č. 1714/8.6/SG/2022/INF/CS/4804/V01-T

Předmět posouzení: Subsystem Infrastruktura, fáze celkový návrh
Rekonstrukce výpravní budovy v žst. Kájov

SO 99-71-99 Novostavba výpravní budovy v žst. Kájov

Obrázek 1

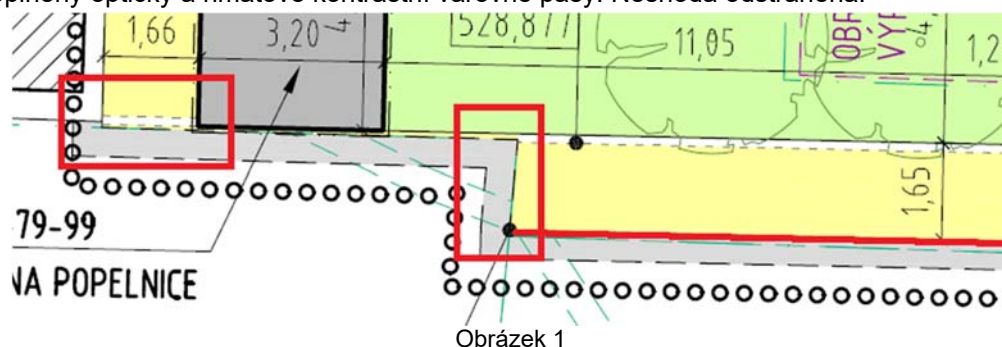
Fotodokumentace:	Nevyužito.
Pořadové číslo:	2)
Fáze posouzení:	Celkový návrh
Kapitola TSI:	Bezbariérová přístupová cesta, odst. 4.2.1.2
Typ zjištění:	Neshoda
Popis:	Není zřejmé, na co jsou napojeny chodníky v prostoru přístřešku na popelnici. Není popsáno rozhraní komunikace-chodník (výškové řešení).
Závěr:	Doplnit informace do projektové dokumentace.
Odstranění:	Doplněny opticky a hmatově kontrastní varovné pásy. Neshoda odstraněna.
Fotodokumentace:

Obrázek 2

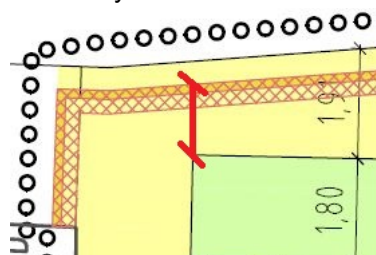
Pořadové číslo:	3)
Fáze posouzení:	Celkový návrh
Kapitola TSI:	Bezbariérová přístupová cesta, odst. 4.2.1.2
Typ zjištění:	Neshoda
Popis:	Šířka bezbariérové přístupové cesty pro veřejnost má být minimálně 1600 mm dle TSI PRM 1300/2014. Není zřejmé, zda je tomuto vyhověno v místě znázorněném na obrázku.
Závěr:	Doložit, že šířka bezbariérové přístupové cesty vyhovuje požadavku.
Odstranění:	Kritická místa okótována, požadavku vyhověno. Neshoda odstraněna.
Fotodokumentace:
